**Unterschriften-Aktion zum Ausbau der Felsenstraße
(von Nienbergstraße bis Nadigstraße)**

Ausbau der Felsenstraße zwischen Nienberg- und Nadigstraße, Offenlage vom 09. bis 24.07.2012

Protokoll der Bürgerversammlung am 04.07.2012 in der Kardinal van Galen Grundschule

TBR Technische Betriebe Rheine AöR -Straßen/Planung-	
Ausbau der Felsenstraße von Nienbergstraße bis Nadigstraße Eintragung "Grenzlinie" für SGA	
Lageplan M: ohne 17.07.2012	Im Auftrag der Stadt Rheine FB Planen und Bauen

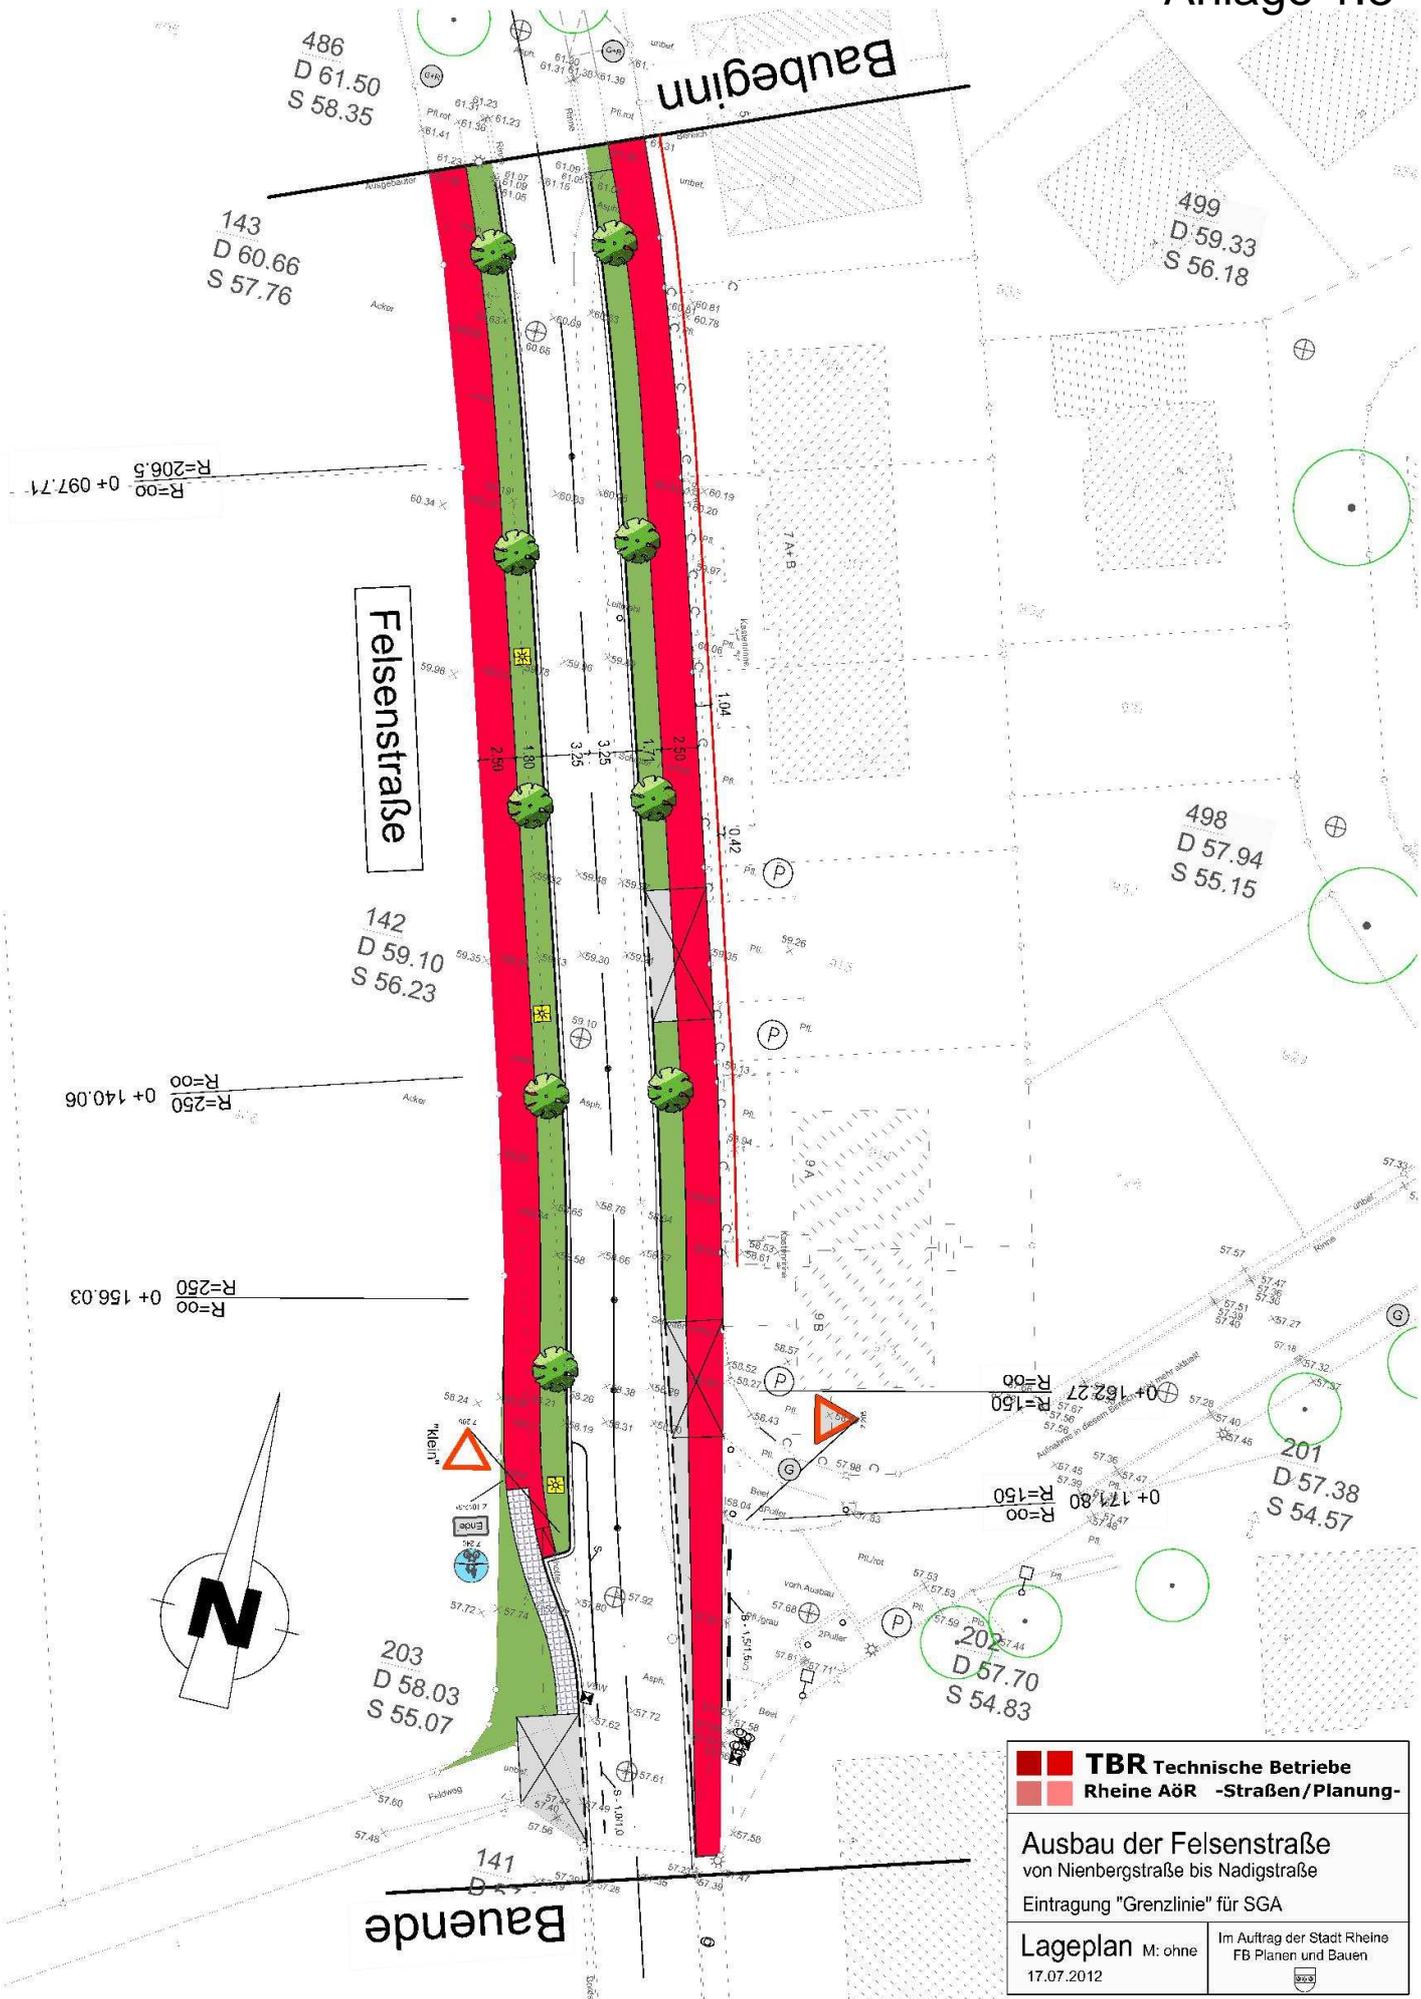
In einer telefonischen Anfrage an die Siedlungsgesellschaft Altenrheine mbH ([REDACTED]) am 17. Juli 2012 wegen der unentgeltlichen Überlassung von Flächen (Grundstücksstreifen in einer Breite von ca. 1,05 m) auf den Grundstücken der Häuser Felsenstraße [REDACTED] und [REDACTED] an die Stadt Rheine, um im Straßenraum Parkstände anlegen zu können, wurde [REDACTED] ein entsprechender Lageplan übermittelt.

In einem weiteren Telefonat am 23.07.2012 erläuterte [REDACTED] dass er das Anliegen dem Vorstand vorgestellt und ein Ortstermin stattgefunden habe. Er teilte jedoch mit Bedauern mit, dass eine Abgabe der Flächen nicht möglich sei. Zum einen, da sich durch den verkürzten Abstand Gehweghinterkante-Wohnhaus die Höhenentwicklung zu den Häusern sehr schwierig gestaltet. Die Hausgänge liegen tiefer als die heutige Straße und durch den verringerten Abstand würden hohe Längsneigungen in Richtung Hauseingänge entstehen, oder die Eingänge wären nur noch über Stufen erreichbar. Zum anderen würde ein Großteil der bereits angelegten Außenanlagen überbaut.

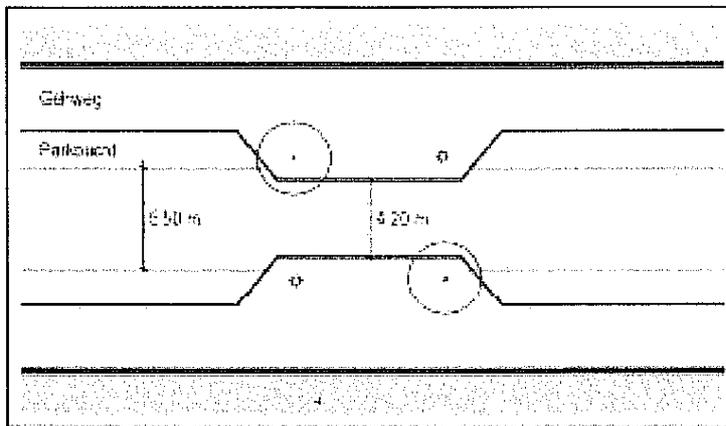
- 1.1. Die Endstationen der Buslinien C9 „Dutum“ und C10 „Thieberg“ befinden sich auf der Felsenstraße südlich des geplanten Ausbaubereiches. Wartende Busse müssen auf diesem Teilstück von den Schülerinnen und Schülern ohne Radweg umfahren werden. Dies birgt für die Schüler ein hohes Gefahrenpotential. Es wird daher angeregt, die Endstationen in den mit Radwegen ausgebauten nördlichen Teil der Felsenstraße zu verlegen.
- 1.2. Die Planung sieht vor, den neuen Radweg am Bauende ohne große Anpassungsbereiche sehr abrupt auf die Fahrbahn zu führen. Es wird angeregt, dieses Radwegende gemäß folgender Skizze umzuplanen.

Diese Führungsform ist auch im Bild 75 der Richtlinie für die Anlage von Stadtstraßen (RASt 06) dargestellt (s. Anlage). Hierdurch wird erreicht, dass der Radfahrer vor dem eigentlichen Radwegende im Sichtbereich der Kraftfahrzeuglenkers fährt.
